Der dritte Zwischenbericht zum 30.11.2016  
gemäß Artikel 2, Ziffer 3 der

Zielvereinbarung zur Herstellung von Barrierefreiheit  
zwischen dem Landschaftsverband Rheinland und den  
Verbänden von Menschen mit Behinderungen

Gebäude- und Liegenschaftsmanagement, Umwelt, Energie, RBB im Januar 2017

**Landeshaus**  
Überarbeitungsstand

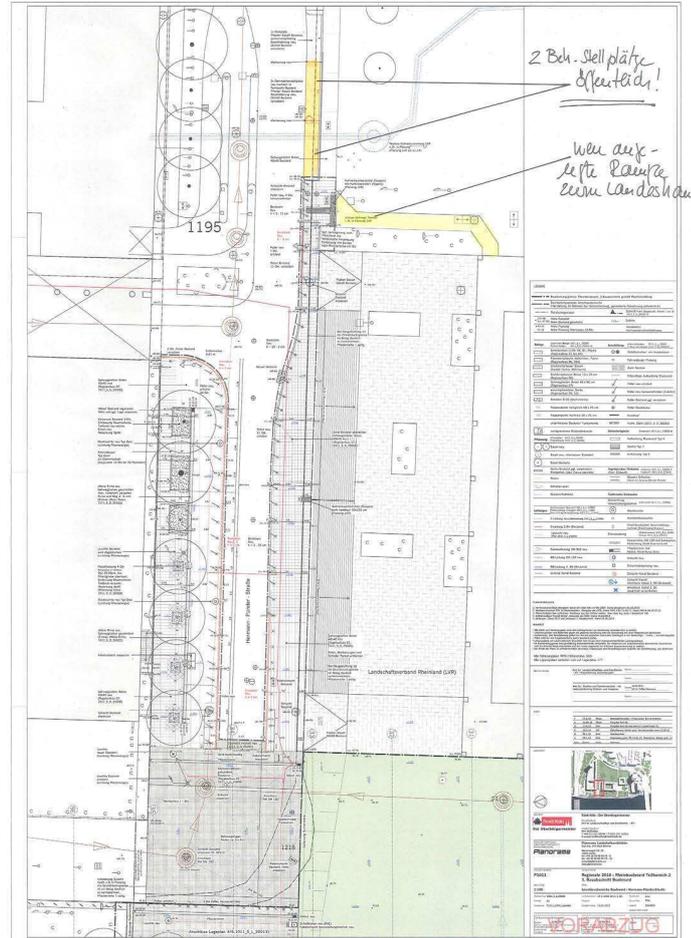
<b>1.4 Die Zuwegung von der Rampe zum Haupteingang</b>							
Vom Auffindestreifen aus Noppenplatten oben an der Rampe aus müsste ein Leitstreifen aus kontrastierenden Rippenplatten Richtung Ecke des Landeshauses führen und dort in einen 60 cm tiefen Auffindestreifen aus Rippenstruktur zwischen Hauswand und Säule münden. Auch wenn ab hier die Hausfront als (innerer) Leitstreifen für Blinde und Sehbehinderte dienen kann, wäre es gleichwohl zu überlegen, ob es dem Landeshaus als Hauptsitz einer für behinderte Menschen tätigen Behörde nicht adäquat wäre, eine eindeutige Zuwegung/Leitlinie aus Rippenplatten o.ä. bis zum Haupteingang zu führen.	X						Eine umfangreiche Sanierung der Außenanlagen (Plattenbelag) ist derzeit in der Vorplanung. Die Ausführung steht in Abhängigkeit mit der Umsetzung der Maßnahme "Rheinboulevard" (voraus. 2016). November 2016: Die Maßnahme verschiebt sich vorr. auf 2017/2018

<b>1.5 Treppenanlage – außen</b>							
Die Treppenanlage außen ist mit einem Handlauf auszustatten. Es bietet sich an, diesen mittig auf der Anlage anzubringen, da dann Links- und Rechtshänder die Wahl hätten, wie sie den Handlauf benutzen wollen.	X						Eine Abstimmung mit der Denkmalschutzbehörde ist erfolgt; eine Genehmigung liegt vor; Umsetzung nach Fertigstellung der Maßnahme "Rheinboulevard". November 2016: wie vor.
Der Handlauf sollte aus zwei Handläufen in unterschiedlicher Höhe bestehen, der untere für Kinder und Kleinwüchsige in 85 – 70 cm Höhe, der obere in 85 – 90 cm Höhe.	X						wie vor
Anfang und Ende der Handläufe sollten kontrastreich kenntlich gemacht werden und jeweils einen 30 cm langen Vor- bzw. Auslauf in 85 cm Höhe vor der ersten und nach der letzten Stufe haben.	X						wie vor
Die Handläufe sollten taktil erfassbar beschildert werden, etwa mit Hinweis auf das Landeshaus, in Braille- und Pyramdenschrift und nach Absprache mit den VertreterInnen der Blinden und Sehbehinderten.	X						wie vor

Am besten alle Stufen, aber zumindest die erste und letzte Stufe sind im Bereich der Tritt- und der Setzstufe mit einer 4 cm tiefen über die gesamte Breite der Treppe laufenden Kontrastkante auszustatten.	X						wie vor
Die Treppenanlage ist unten vor der ersten Stufe aber vor allem oben vor der ersten Stufe abwärts durch ein über die gesamte Breite der Treppe kontrastierendes/verlaufendes Noppenfeld als Aufmerksamkeitsfeld gegen Absturz zu sichern.	X						wie vor
Von dem oberen Aufmerksamkeitsfeld muss ein Leitstreifen aus Rippenplatten o.ä. zum Haupteingang führen.	X						wie vor
